INSPECCIÓN DE OBRA PÚBLICA

INFORME N° 846 / 2023
28 DE DICIEMBRE DE 2023

INFORME FINAL N° 846, DE 2023, SOBRE INSPECCIÓN A LAS OBRAS DEL CONTRATO “MEJORAMIENTO PAR VIAL COLLAO / GENERAL NOVOA, CONCEPCIÓN – ETAPA 2B”, A CARGO DEL SERVICIO DE VIVIENDA Y URBANIZACIÓN DE LA REGIÓN DEL BIOBÍO.

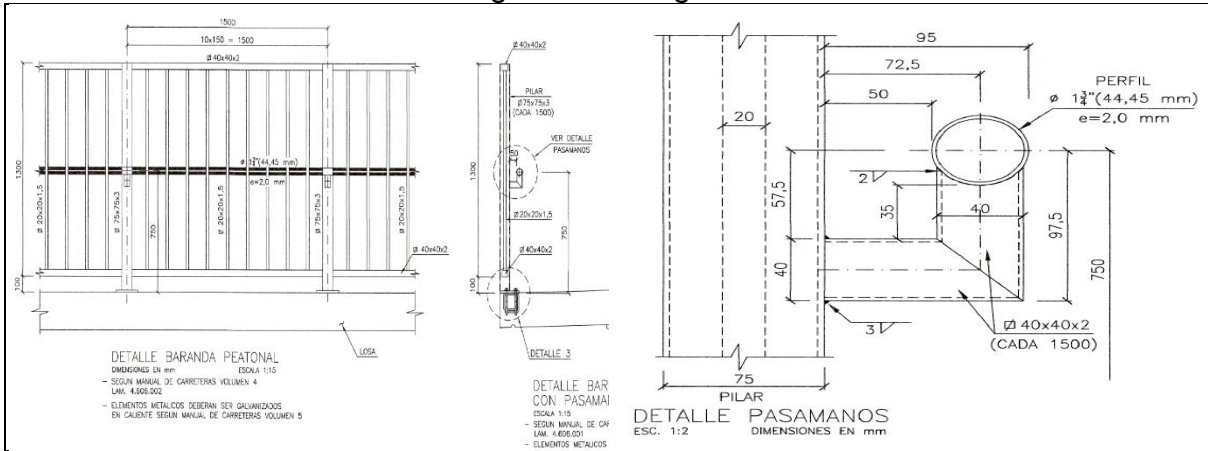
N°	PARTIDA/ ACTIVIDAD	HALLAZGO	NORMA VULNERADA	RESPALDO
1	11.2.7 Sum. y Coloc. de Baranda Met. Peatonal Galvanizada.	Se constató la instalación de la baranda metálica sin el pasamanos en ambos costados del puente Novoa, la que aparece pagada en el estado de pago N° 20, de 26 de septiembre de 2023, con un avance de 57 ml de los 60 que contempla el proyecto, lo que no es consistente con el avance observado en terreno.	Lo anterior, no da cumplimiento al Detalle Baranda Peatonal, de la lámina EST-23de23, "Detalles Generales", el cual indica la instalación de un pasamanos a la altura de 750 mm, desde la base de la baranda.	Anexo N° 3, Fotografías N°s 3 a la 8
	RESPUESTA DEL SERVICIO	<p>El SERVIU manifiesta que una vez instalada la baranda peatonal, solicitó al Ministerio de Obras Públicas, ratificar la altura del pasamanos, dado que no figura en la lámina 4.406.002, del volumen 5 del Manual de Carreteras, indicando que la mencionada cartera de Estado habría respondido que dicho elemento no se encuentra indicado en la referida lámina, debido a un posible uso inadecuado.</p> <p>Agrega, que en consideración que este elemento se encontraba disponible para ser instalado, el Director de Obras indicó a la constructora considerar la reubicación del pasamanos en los extremos del puente hacia el derrame lateral del terraplén, con el objetivo de guiar a los peatones. Lo anterior, teniendo en cuenta que al realizar una evaluación económica de una modificación de proyecto -lo que implica supresión de obras y obras extraordinarias-, con los valores actualizados, ello conllevaría un incremento en el valor del contrato, adjuntando el respectivo análisis de precios unitarios.</p> <p>Finalmente, señala que la baranda se encuentra instalada completamente en el puente Novoa, habiéndose pagado 57 metros lineales del ítem, considerando un 5% de incidencia del pasamanos aún sin instalar por las razones que habría indicado el Ministerio de Obras Públicas.</p>

CONCLUSIÓN	<p>Al respecto, cabe hacer presente que conforme al criterio contenido en el dictamen N° 49.461, de 2015, de la Contraloría General, por una parte, para la determinación del desarrollo o avance de la obra y, por tanto, del monto del respectivo estado de pago, la administración debe atenerse a las partidas ejecutadas, y por otra, que las bases administrativas no contemplan la posibilidad de desglosar los antedichos ítems, como se ha efectuado en la especie, por lo que no cabe sino concluir que el singularizado servicio no se encuentra habilitado para efectuar el pago de los trabajos en los términos observados, contemplando la incidencia que informa en esta oportunidad.</p> <p>Por lo anterior, la observación formulada se mantiene (C), debiendo esa entidad acreditar en el Sistema de Seguimiento y Apoyo CGR, por medio de antecedentes gráficos, la reubicación del pasamanos o el ajuste pertinente en el contrato, a fin de mantener el equilibrio económico de las prestaciones, evitando un enriquecimiento sin causa a favor de la empresa en desmedro de la Administración, en el plazo de 60 días hábiles, contado desde la recepción de este informe.</p>

Fotografía N°	9
Fecha Captura	
Ubicación	UBB con Liceo Industrial
Contenido	Plano de Aguas Lluvias

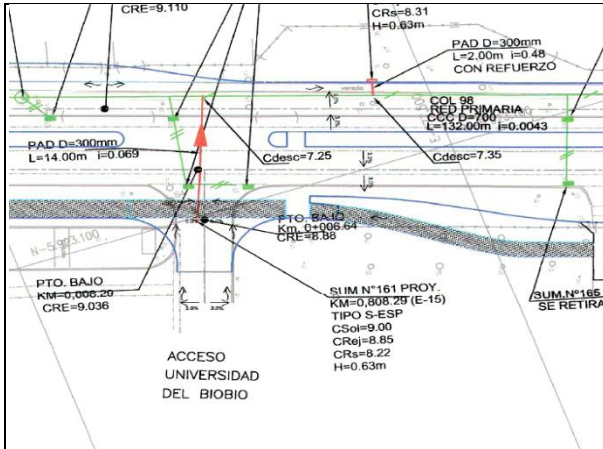
2	1.4.1 Pav. Hormigón en Calzada (Hf = 5.0 Mpa. e= 22 cm.)	Se advirtió la acumulación de aguas lluvias en los pavimentos de la calzada, en el cruce hacia el Liceo Industrial, según se ilustra en las fotografías adjuntas.	<p>La situación descrita no se aviene con el artículo 7.4.4 "Sumideros", del Código de Normas y Especificaciones Técnicas de Obras de Pavimentación -que forma parte del contrato de las especie- el que dispone que se debe tener especial cuidado de ejecutar correctamente las pendientes, niveles y detalles constructivos que se indiquen en el proyecto, de manera de asegurar la correcta captación y escurrimiento de las aguas, evitando así aposamientos y/o inundación de zonas aledañas al sumidero.</p> <p>Asimismo, incumple el título "Generalidades", de las Especificaciones Técnicas de Pavimentación, que establece que el contratista deberá tener especial preocupación por dar solución al escurrimiento de las aguas lluvias, asegurando las pendientes y ejecutando las obras que sean necesarias como canales, drenajes y otros para asegurar que no se produzcan anegamientos, posas u otros deterioros de las obras.</p>	Anexo N° 3, Fotografías N°s 9 a la 11

RESPUESTA DEL SERVICIO	El servicio responde que la observación será atendida por el contratista antes de solicitar la recepción de los trabajos.

CONCLUSIÓN		Se resuelve mantener la observación formulada (C), toda vez que el SERVIU solo se limita a informar medidas a futuro, las que no se han concretado, debiendo esa entidad acreditar documental y gráficamente, a través del Sistema de Seguimiento y Apoyo CGR, la corrección de esta situación, en el plazo de 60 días hábiles, contado desde la recepción de este informe.		
3	3.4.4 Baldosa MINVU 0	Se evidenció la colocación de baldosa podotáctil MINVU 1 continua, frente a los paraderos, según se aprecia en las fotografías que se acompañan, en circunstancias que se deben instalar tres baldosas MINVU 0 para ingresar a los aludidos paraderos.	La situación expuesta no satisface el punto 3.4.4 "Baldosa MINVU 0", de las Especificaciones Técnicas de Proyecto de Diseño Urbano y Paisajismo, que establece que estas baldosas serán dispuestas como guía táctil según planimetría, se utilizarán "MINVU 0" de 40x40 color según planos, y conformará mediante la unión de los módulos todas las morfologías de cruces, encuentros y giros para las zonas de precaución, detención y todos los cambios de dirección superiores a 45°, según se indique en plantas de arquitectura y/o ingeniería de pavimentación. Es así, que las láminas DU-2de15 y DU-3de15, del Proyecto de Diseño Urbano, indican la colocación de 4 baldosas MINVU 0 para el ingreso a cada paradero del proyecto desde la ruta accesible.	Anexo N° 3, Fotografías N°s 12 a la 17

Fotografía N°	19
Fecha Captura	02-11-2023
Ubicación	Avenida Collao sector sur
Contenido	Acera fisurada

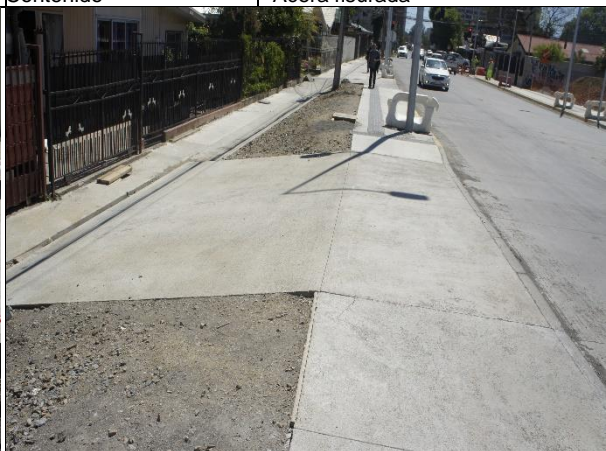
CONCLUSIÓN		Lo manifestado por el servicio no resulta suficiente para desvirtuar la objetado, toda vez que los trabajos no se han ejecutado, comprometiendo solo acciones a futuro, por lo cual se mantiene la observación formulada (C), debiendo esa entidad acreditar a través del Sistema de Seguimiento y Apoyo CGR, en el plazo de 60 días hábiles, contado desde la recepción de este informe final, el cumplimiento de dicha partida en los términos exigidos en las especificaciones técnicas del proyecto, o en su defecto efectuar el ajuste pertinente en el contrato, a fin de mantener el equilibrio económico de las prestaciones, evitando un enriquecimiento sin causa a favor de la empresa en desmedro de la Administración.		
4	3.4.1 Veredas de Hormigón	Se observaron veredas fisuradas, según se indica en las fotografías adjuntas.	Lo anterior, no da cumplimiento al numeral 36.5 "Responsabilidad y Cuidado de las Obras", de las Bases Administrativas Especiales, BAE, que dispone que el contratista deberá proporcionar y mantener por su propia cuenta los cuidadores, serenos, cercos y las luces de alumbrado en cantidad suficiente para asegurar la protección de las obras y la seguridad y la convivencia del público y de sus propios obreros. Especialmente, deberá cuidarse de no dañar aceras, árboles, césped u otros elementos urbanos que permanezcan. Asimismo, transgrede el título "Generalidades", de las Especificaciones Técnicas de Pavimentación, que establece que el contratista será responsable de la reparación y terminaciones de las instalaciones que hayan sido dañadas voluntaria o involuntariamente durante la ejecución de la obra, con cargo a su costa (radiéres, instalaciones, soleras, cámaras, obras aledañas tanto del SERVIU como del municipio, etc.)	Anexo N° 3, Fotografías N°s 18 a la 21

RESPUESTA DEL SERVICIO		La entidad fiscalizada responde que las veredas en cuestión fueron recibidas sin fisuras, las cuales se vieron afectadas posteriormente por motivos ajenos a la obra, como es el paso de vehículos o maquinaria pesada. Agrega, que no obstante lo anterior, la constructora se comprometió a rehacerlas conforme al avance de la obra y previo a la instalación del área verde.		
CONCLUSIÓN		En consideración a que el servicio fiscalizado se limita a informar solo acciones a futuro para resolver la situación representada, las cuales aún no se han concretado, se resuelve mantener la observación formulada (MC), hasta que esa entidad acredite con antecedentes gráficos como medio de prueba, la ejecución de estas nuevas veredas, todo lo cual a través del Sistema de Seguimiento y Apoyo CGR, en el plazo de 60 días hábiles, contado desde la recepción del presente informe, con la posterior validación de la unidad de auditoría de ese servicio, en la señalada plataforma.

Fotografía N°	21	Fotografía N°	22
Fecha Captura	02-11-2023	Fecha Captura	-
Ubicación	Acceso UBB poniente	Ubicación	Acceso UBB
Contenido	Acera fisurada	Contenido	Plano de diseño urbano

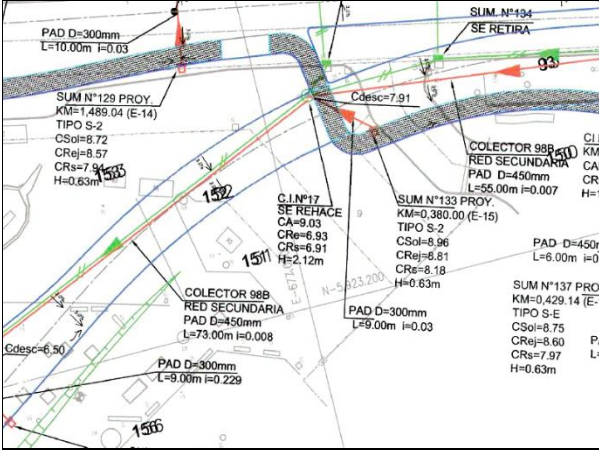
5	3.4.1 Veredas de Hormigón	<p>Se advirtió que el nivel de piso terminado, NPT, de la acera del acceso a la UBB quedará más alto que el pavimento interior del acceso de la señalada universidad, con una pendiente no definida, y sin una solución para el escurrimiento de las aguas lluvias que podrían entrar al recinto.</p>	<p>La situación descrita no da cumplimiento al artículo 1°, de la ley N° 19.525, que Regula Sistemas de Evacuación y Drenaje de Aguas Lluvias, según el cual el Estado velará porque en las ciudades y en los centros poblados existan sistemas de evacuación y drenaje de aguas lluvias que permitan su fácil escurrimiento y disposición e impidan el daño que ellas puedan causar a las personas, a las viviendas y, en general, a la infraestructura urbana.</p> <p>A su vez, no armoniza con el título "Generalidades", de las Especificaciones Técnicas, que establece que el contratista deberá tener especial preocupación por dar solución al escurrimiento de las aguas lluvias, asegurando las pendientes y ejecutando las obras que sean necesarias como canales, drenajes y otros para asegurar que no se produzcan anegamientos, posas u otros deterioros de las obras.</p>	<p>Anexo N° 3, Fotografías N°s 24 a la 26</p>

RESPUESTA DEL SERVICIO		<p>El servicio responde que los planos del proyecto de las plazas contiguas a la Universidad del Bio-Bío, no detallan pendientes de escurrimientos de aguas lluvias, por lo cual el Director de Obras del SERVIU solicitó a la empresa presentar una propuesta que incluyera pendientes de escurrimientos entre 0,5% y 2%. Agrega, que no obstante lo anterior, durante la revisión de esta propuesta se advirtieron algunas pendientes bajo los porcentajes mencionados, debiendo considerar como elemento adicional una canal tipo Ulma, con su respectiva descarga al sumidero más cercano, asegurando que no ingrese agua en el acceso al recinto educacional, lo cual será considerado como obras adicionales.</p>		
CONCLUSIÓN		<p>Lo informado por la entidad fiscalizada no resulta suficiente para subsanar la situación formulada (C), toda vez que los trabajos que alude no se han ejecutado totalmente, debiendo ese servicio acreditar a través del Sistema de Seguimiento y Apoyo CGR, en el plazo de 60 días hábiles, contado desde la recepción de este informe final, la superación integral de la situación representada y acompañar la documentación de respaldo de la modificación de obras que se alude, a fin de mantener el equilibrio económico del contrato.</p>
